MAGISTRÁT HLAVNÍHO MĚSTA PRAHY

Připomínkování Metropolitního plánu hl. m. Prahy

Druh subjektu		Orgán veřejné moci		
Jméno		Příjmení		
Titul před		Titul za	Datum narození	
Jméno/Název subjektu		Městská část Praha-Ďáblice		
Jméno jednatele		Martin Tumpach		
IČ	231266	ID datové schránky	dkvbw9b	
Ulice	Osinalická	Č. popisné/ č. evidenční	1104/13	
PSČ	18200	Obec	Praha 8	
Telefon	774554343	Email	martin.tumpach@dablice.cz

15) Importovaná - 21/prostupnost území - Dražetická ulice

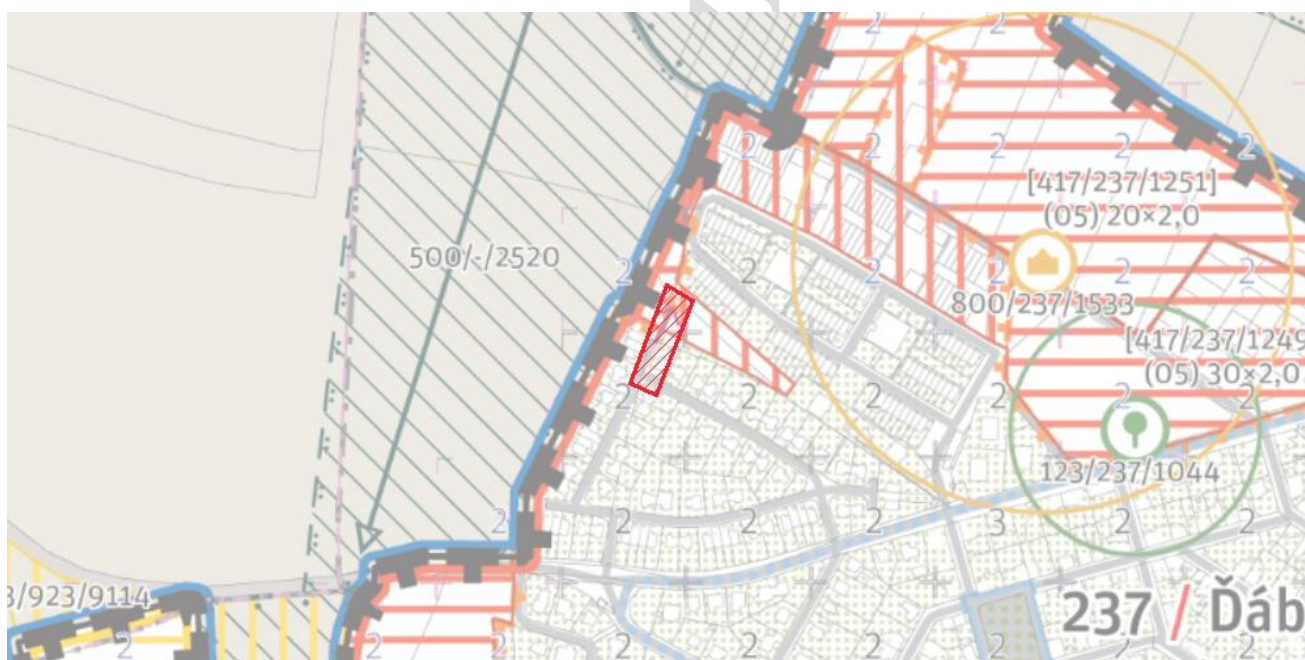
Požadujeme vymezení uličního propojení pevnou trasou mezi ul. Dražetickou a rozvojovou plochou 415/237/4005.

16) Importovaná - 3/propojení s Letňany

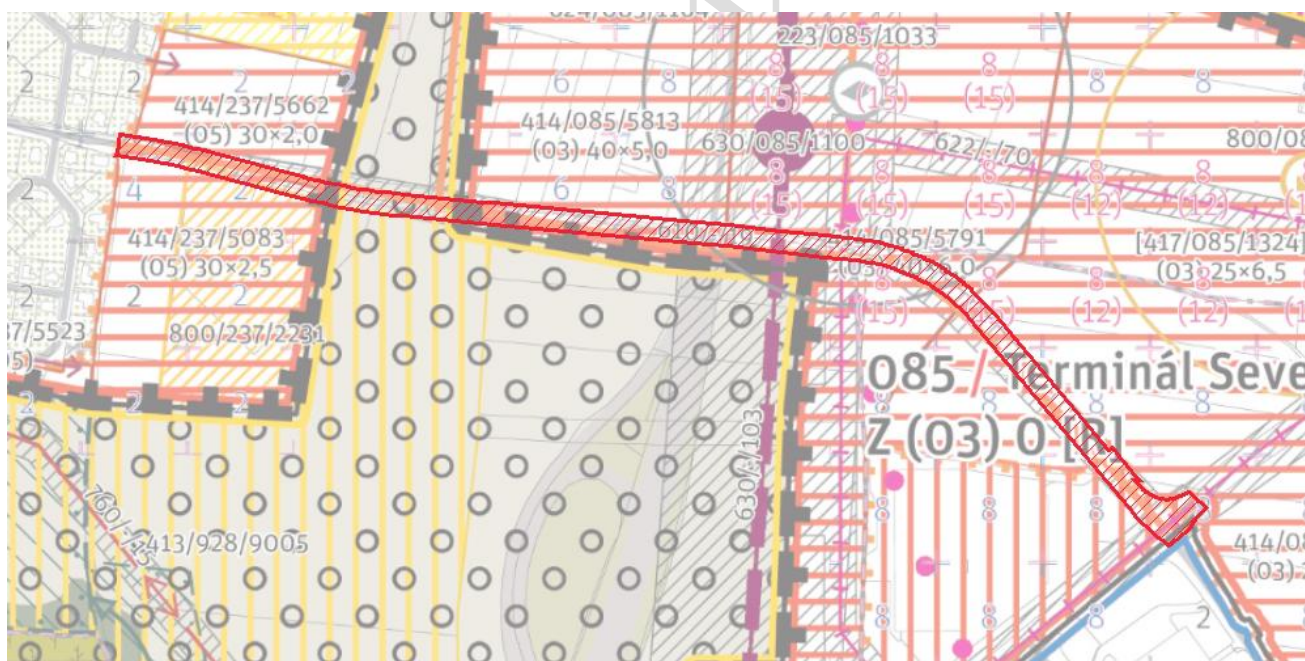
MČ trvá na požadavku, aby prvek 610/-/19 Komunikační propojení Ďáblice – Letňany bylo pouze pro pěší a cyklisty. Tj. aby prvek byl změněn ze sběrné komunikace městského významu na stavbu pro bezmotorovou dopravu.

17) Importovaná - 5/rozvojová plocha 413/237/2068 (nově 414/085/5305)

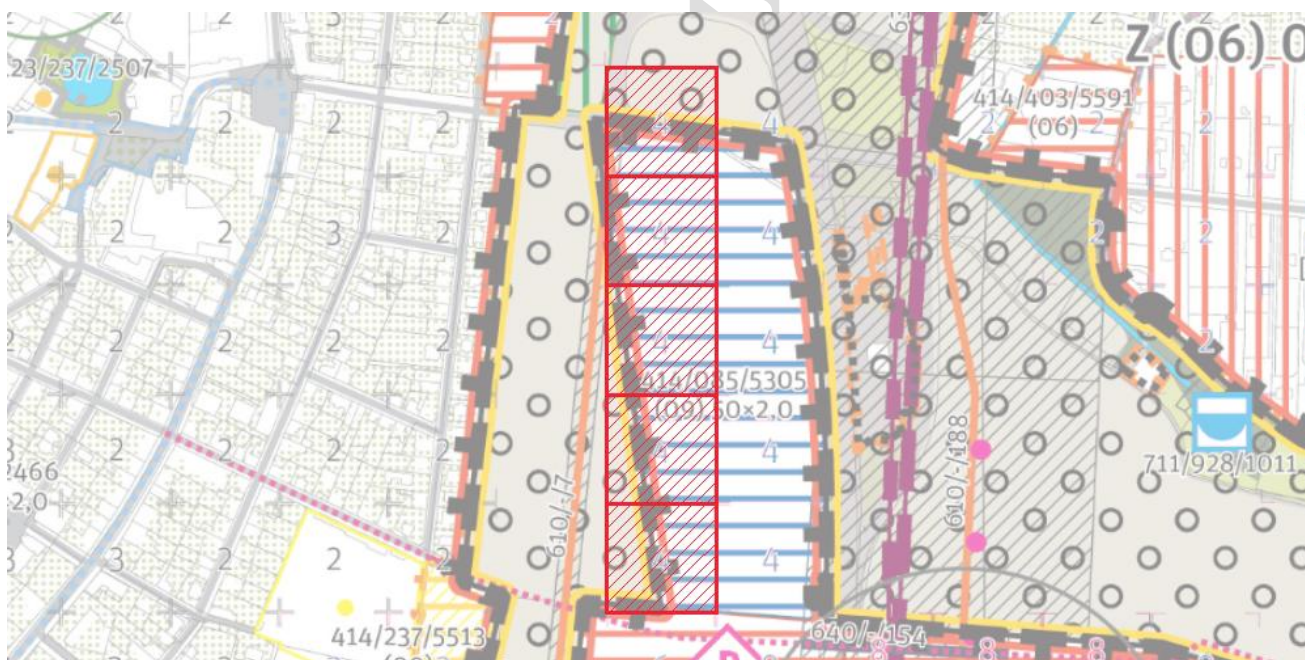
Na vyznačené čtverce regulace žádáme o návrat 2 NP dle návrhu MEP z r. 2022. Podél Cínovecké ulice akceptujeme nově navržené 4 NP pod podmínkou, že zástavba bude současně plnit i funkci hlukové clony z dopravy na Cínovecké ulici.

19) Importovaná - 7/vymezení veřejné vybavenosti v Metropolitním plánu

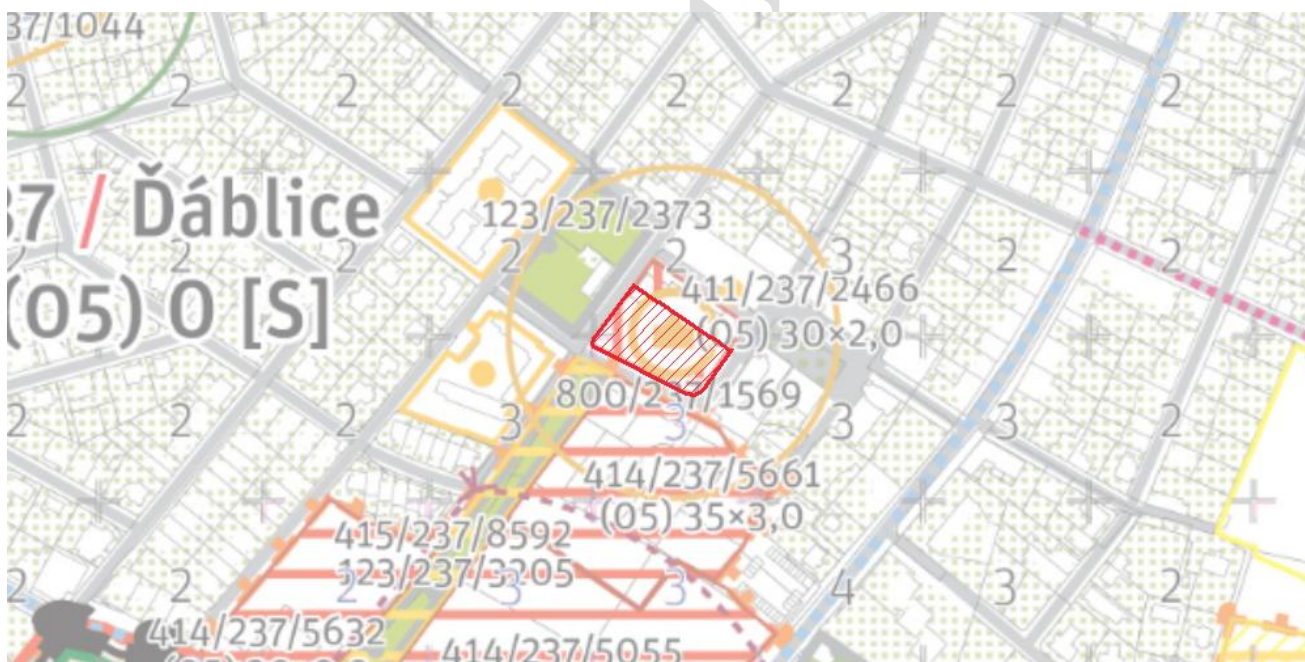
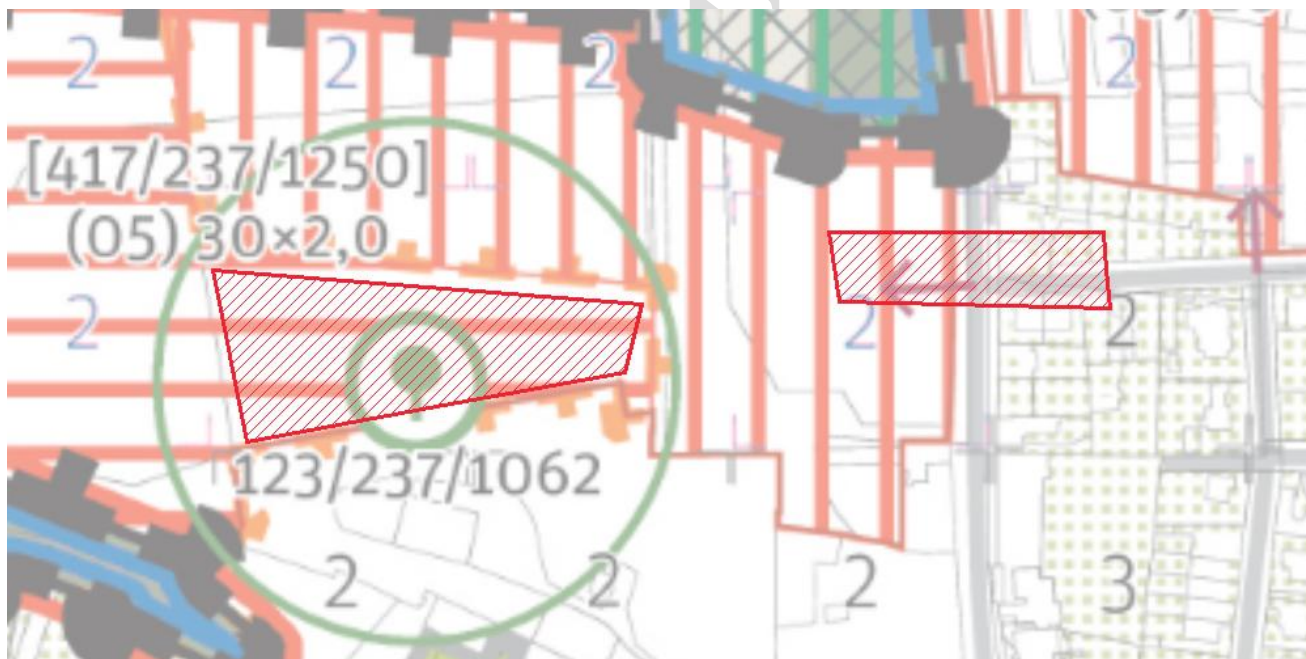
Požadujeme stanovit veřejnou vybavenost 800/237/2014 bodovou značkou.

20) Importovaná - 8/Ďáblické náměstí

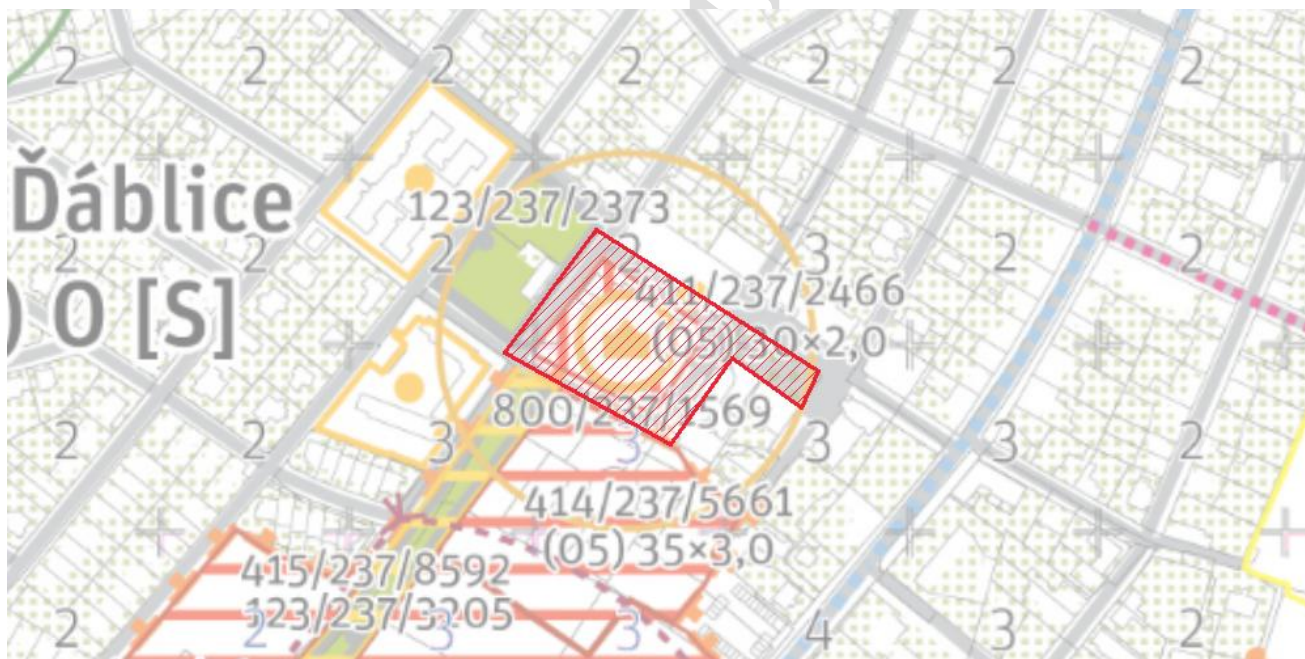
Požadujeme, aby metropolitní plán stanovil plochu nového náměstí plošnou značkou ve vymezeném rozsahu. Požadujeme, aby vymezení nového náměstí bylo zařazeno jako veřejně prospěšná stavba.

28) Komunikace 610/-/188 Komunikační napojení Kostelecká - Terminál sever

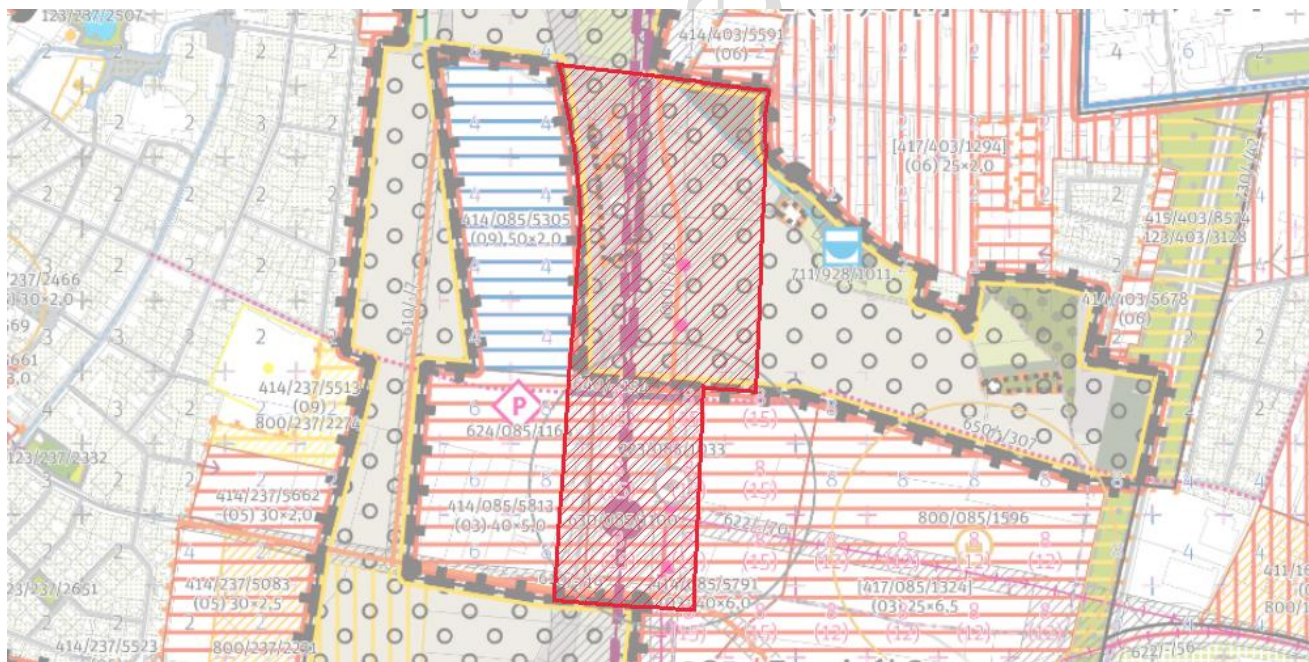
Text vyjádření: MČ nesouhlasí s návrhem komunikace 610/-/188 Komunikační napojení Kostelecká - Terminál sever, vzhledem k nesouhlasu s Terminálem Sever.

29) Sportovní areál Ďáblice 414/237/5513

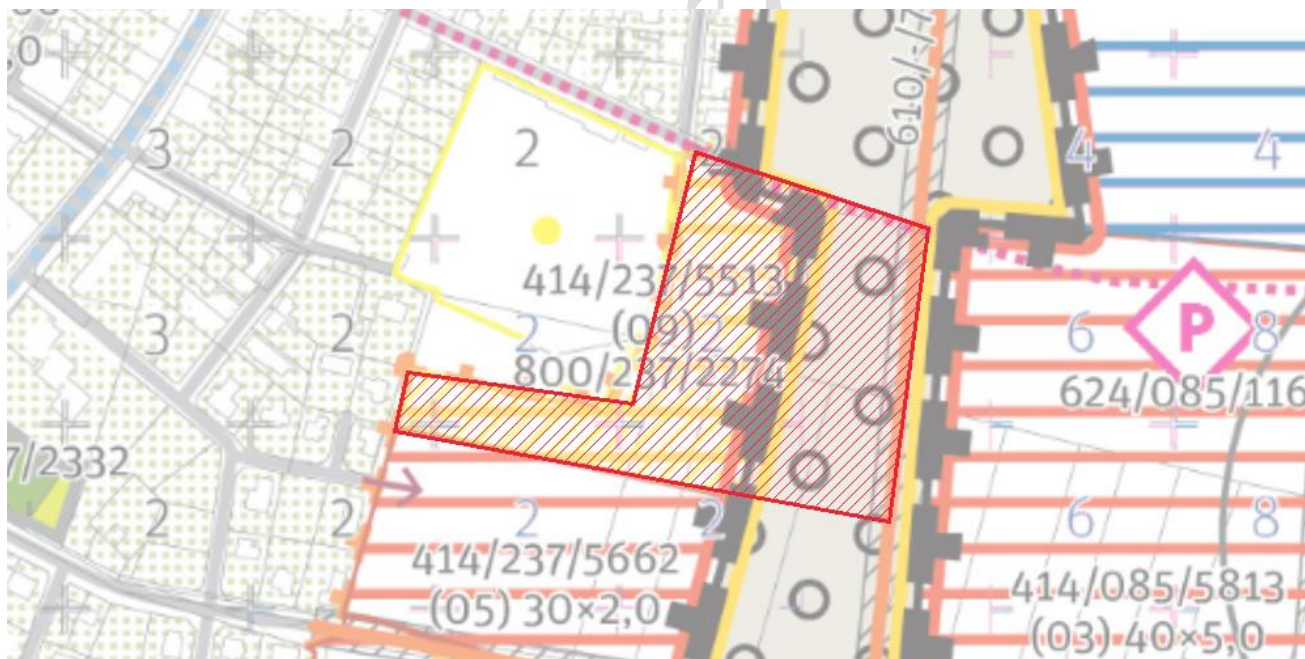
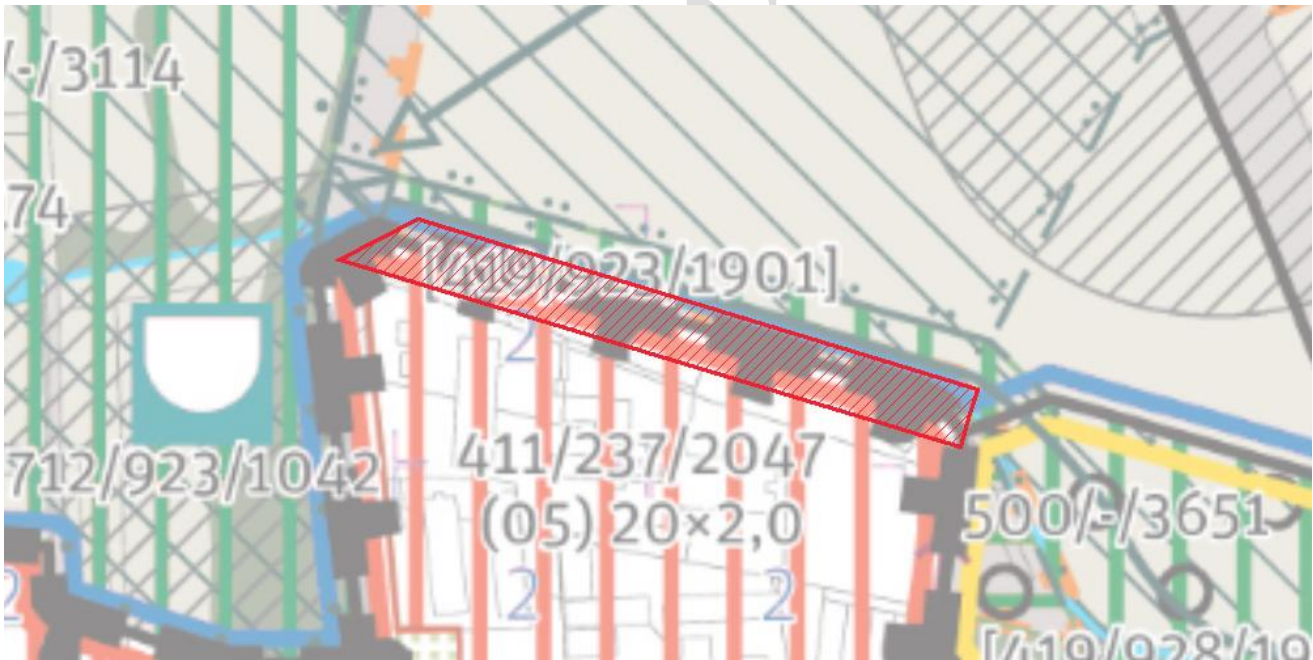
MČ nesouhlasí se zmenšením zastavitelné rozvojové plochy s rekreačním využitím oproti ploše určené pro sport dle současného územního plánu. MČ požaduje rozšíření zastavitelné rozvojové plochy s rekreačním využitím minimálně na celou plochu pozemků 1729/625 a 1729/626 v k. ú. Ďáblice. Na připomínce trváme pokud nedojde k akceptaci naší připomínky rozšíření zastavitelné rozvojové plochy s rekreačním využitím v ploše 414/237/5662.

10/transformační plocha 411/237/2045

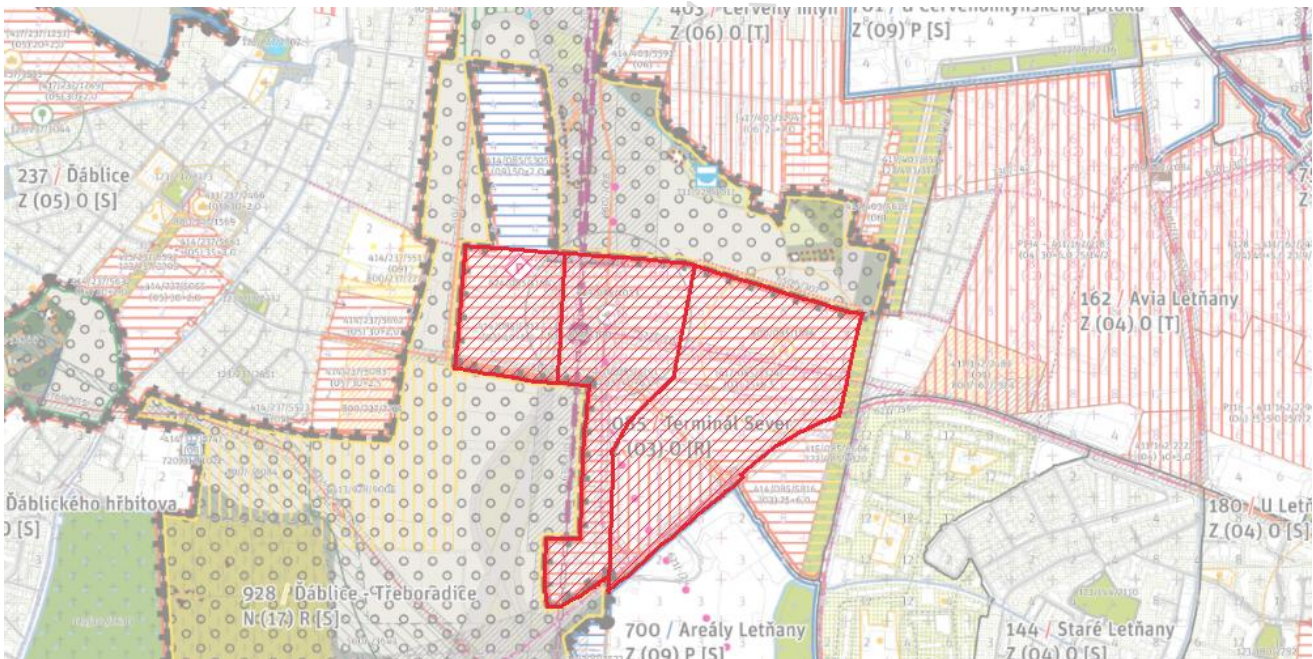
Požadujeme omezení zastavitelné transformační plochy 411/237/2045 ze severu do vzdálenosti min. 6 m od břehové čáry Mratínského potoka.

31) Výška zástavby v ploše 414/237/5083

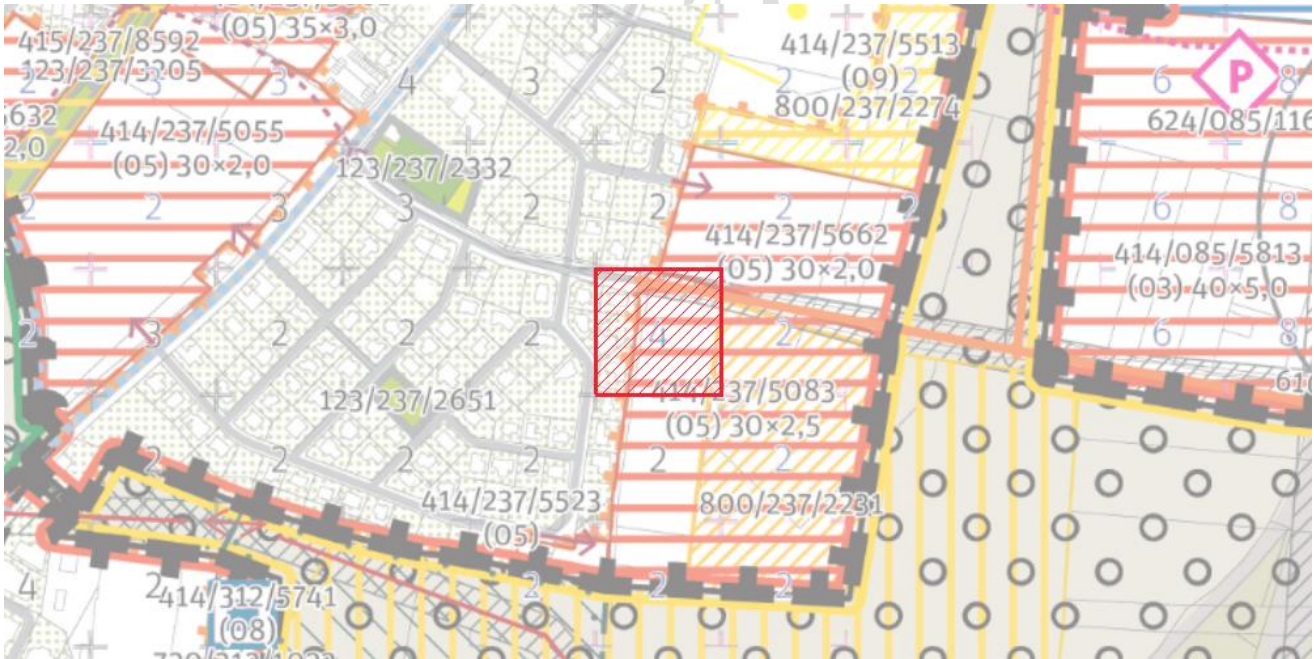
Text vyjádření: MČ nesouhlasí se zvýšením výškové úrovně v ploše 414/237/5083 ze „2 RNP“ na „4 RNP“ a požaduje snížení výšky na „2 RNP“.
